## **Programma “Collegno Rigenera” Area di rigenerazione urbana «B.1»**

### **Istruttoria tecnico-urbanistica della Proposta di variante semplificata al PRGC presentata ai sensi dell’art. 17bis, comma 5, L.r. 56/1977 e s.m.i.**

Planimetria di progetto: aree di corso Francia (elaborazione Studio Liveriero).

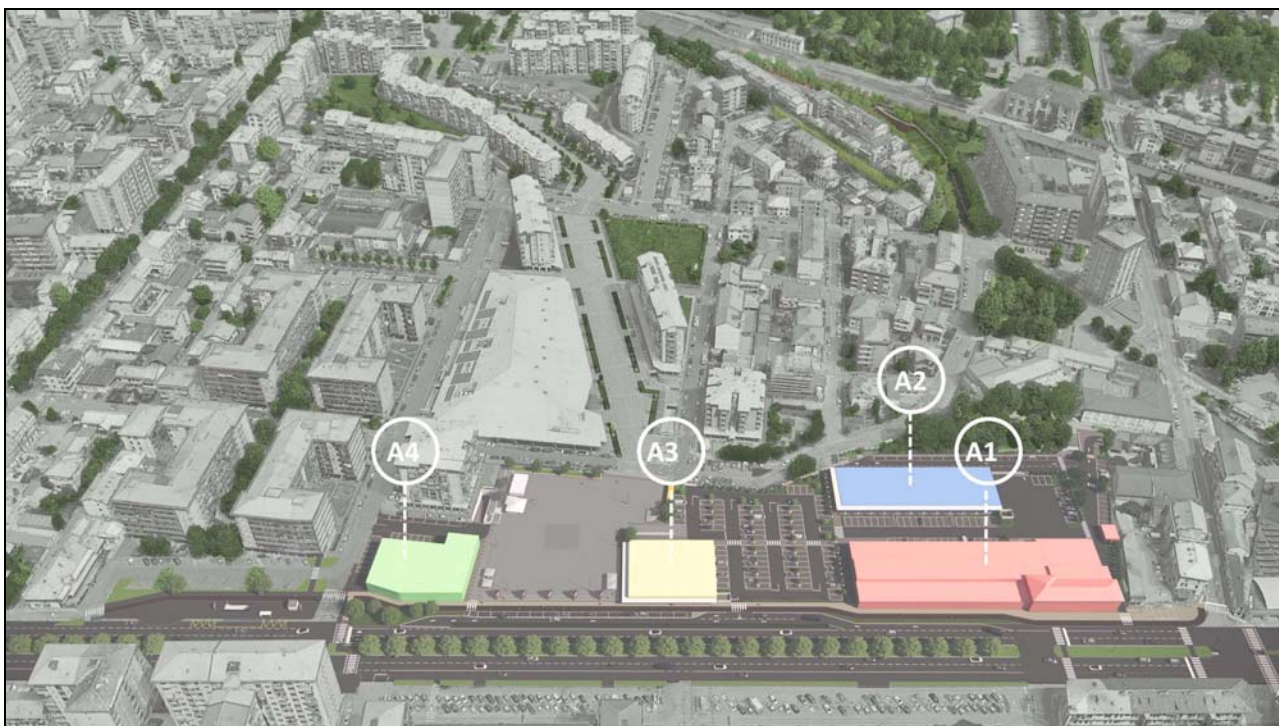
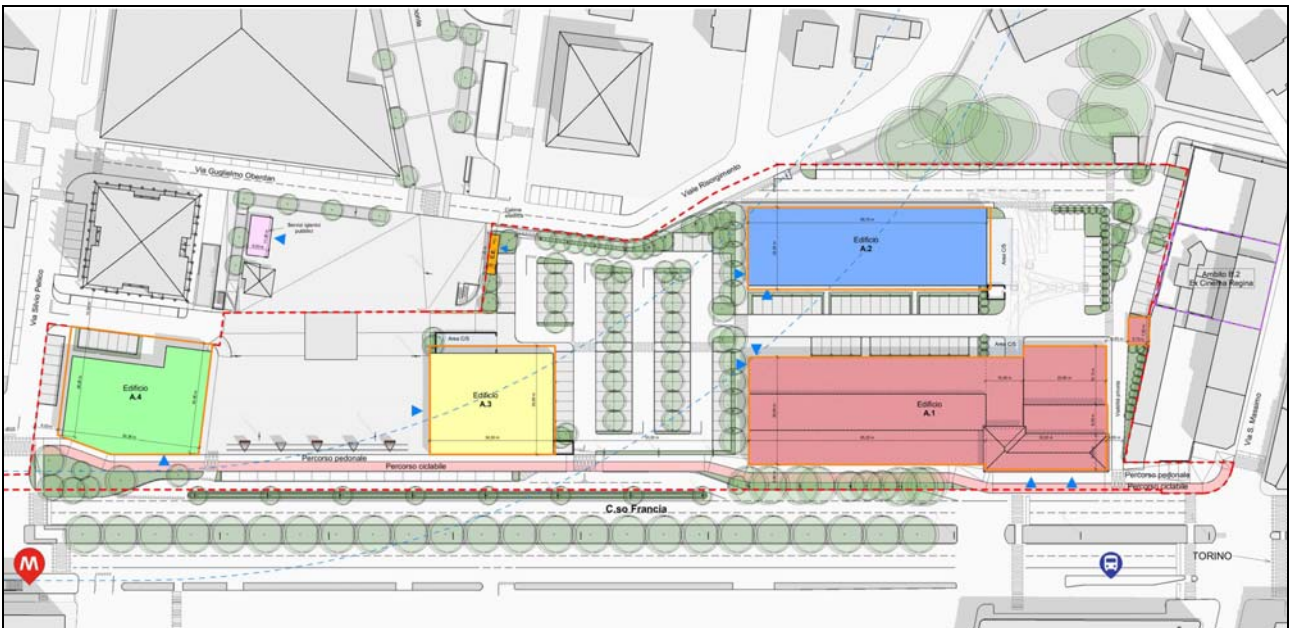
In coerenza con quanto indicato nelle premesse della deliberazione del Consiglio Comunale n. 96/2021, il numero di piani massimo dei fabbricati di nuova edificazione dei blocchi A3 e A4 non supera in progetto i 2 p.f.t., con altezza massima non superiore a 9 m. L'altezza massima del blocco A2 non dovrà essere in ogni caso superiore a quella esistente, fatta salva la previsione di fisiologici margini di adeguamento funzionale. Per maggiore contezza delle dimensioni effettive, si richiede che tutte le altezze dei volumi di progetto riportati nell'elaborato grafico A.04b (profili e sezioni) siano quotate. Le dimensioni dei "totem" pensati per la caratterizzazione della piazza pedonale saranno precisate in convenzione attuativa.

In riferimento al numero di piani massimo e all'altezza degli edifici, tali parametri dovranno essere precisati per ogni blocco edilizio in progetto (da A1 ad A4) e non limitarsi alle UMI.

Funzioni di progetto: aree di corso Francia (elaborazione Studio Liveriero).

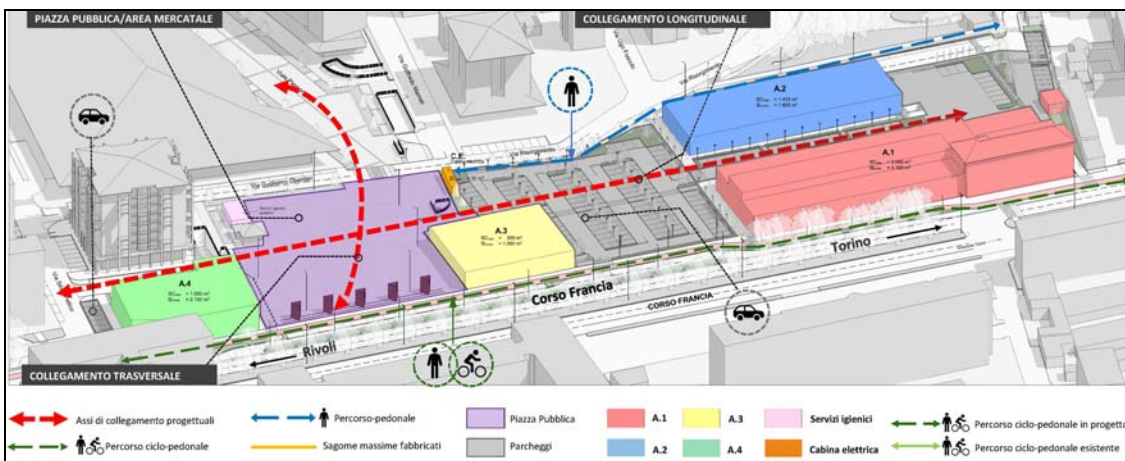
Tra le destinazioni di progetto indicate nella Tavola A.04a, occorre precisare la necessità di individuare almeno un servizio costruito privato di interesse pubblico (a titolo indicativo: poliambulatori, strutture di riabilitazione psicomotoria e/o sportiva, strutture assistenziali non residenziali, servizi studenteschi non residenziali, centri di interesse culturale, sedi di associazioni), espressamente richiesto con deliberazione del Consiglio Comunale n. 96/2021. Si rimarca che tale

tipologia di servizio, di proprietà totalmente privata, è incluso nella SLP di progetto e non concorre alla quantificazione della dotazione di cui agli artt. 21 e 22 della L.r. 56/1977. Di tale aspetto, così come dell'obbligatorietà a prevedere la realizzazione del servizio citato, dovrà essere data massima evidenza anche nella scheda progettuale normativa allegata alle NTA.

Simulazione di progetto: aree di via XX Settembre (elaborazione Studio Liveriero).

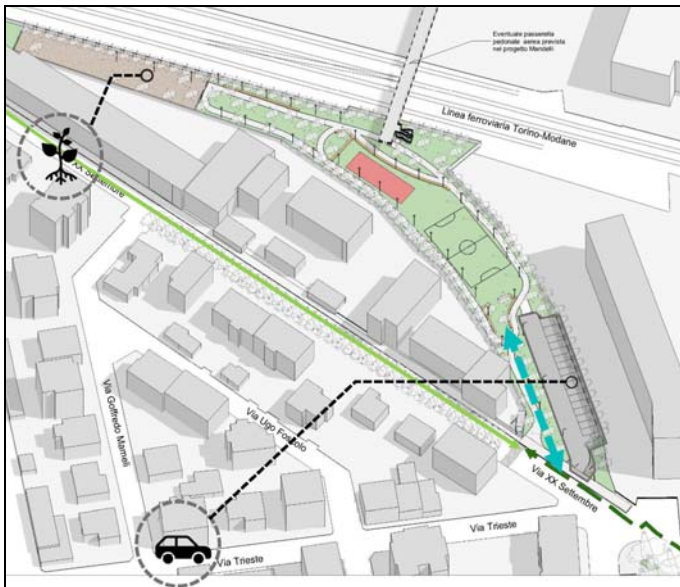
In generale si richiede che tutte le sistemazioni esterne, comprese quelle previste sull'area di via XX Settembre, siano definite di concerto con il Comune prima della ratifica della Variante e della contestuale approvazione del progetto da parte del Consiglio Comunale, ancorché sulla base di un livello di progettazione preliminare.

- non è ipotizzata la realizzazione diretta da parte del soggetto attuatore delle opere di urbanizzazione previste sull'area connessa di via XX Settembre. Stante il concorso dell'area nel soddisfacimento dei parametri urbanistici richiesti dall'intervento principale, con particolare riferimento alla dotazione di superficie permeabile, di verde e di servizi pubblici, si ritiene che le opere previste sulla stessa debbano essere oggetto di realizzazione contestuale.
